Bureau  
de la Commission locale de l'eau  
19 mars 2019

# Avis sur le dossier d'autorisation environnementale relatif l'amélioration hydraulique du bassin versant du Pré Poulain

# Autorisation environnementale de travaux

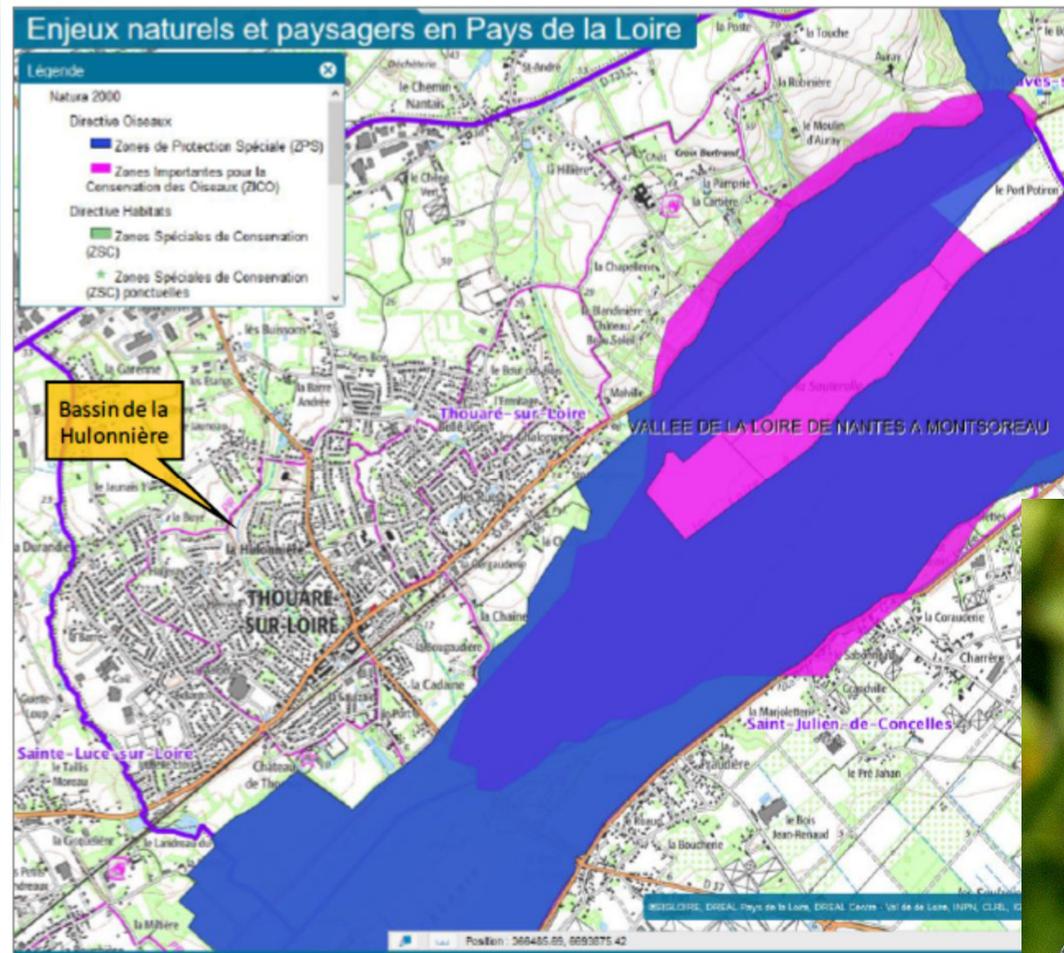
- Incidence du projet positive sur la résorption des débordements → projet de nature à améliorer la gestion du risque inondation.
- Modèle hydraulique : aménagements permettent de supprimer les débordements en aval, pour une pluie décennale ainsi que pour une pluie équivalente à l'évènement de décembre 2013.
- Représentativité du modèle? Pas de reproduction de l'inondation de 2013 + besoin de mener des campagnes de mesures de débits pour l'ajuster
- Article 12 du SAGE : considéré comme non concerné dans le dossier d'étude d'impact car le projet ne génère pas d'imperméabilisation de surface

Données complémentaires reçues avec un débit de fuite estimé à 6,7 l/s/ha.

- **Qualité des milieux**
  - **Article 1** : Protection des zones humides  
**Article respecté**
- **Inondations**
  - **Article 11** : éviter l'aggravation du risque inondation  
**Article respecté**
  - **Article 12** : respect du débit de fuite de 3L/s/ha sur une pluie décennale  
**Article non respecté mais de nature à améliorer globalement la situation**  
vis -à-vis du risque inondation (débit maximal en sortie d'ouvrage estimé à 2,5 m<sup>3</sup>/s pour un débit entrant de 4,1 m<sup>3</sup>/s, soit une réduction de 1,6 m<sup>3</sup>/s (39%))
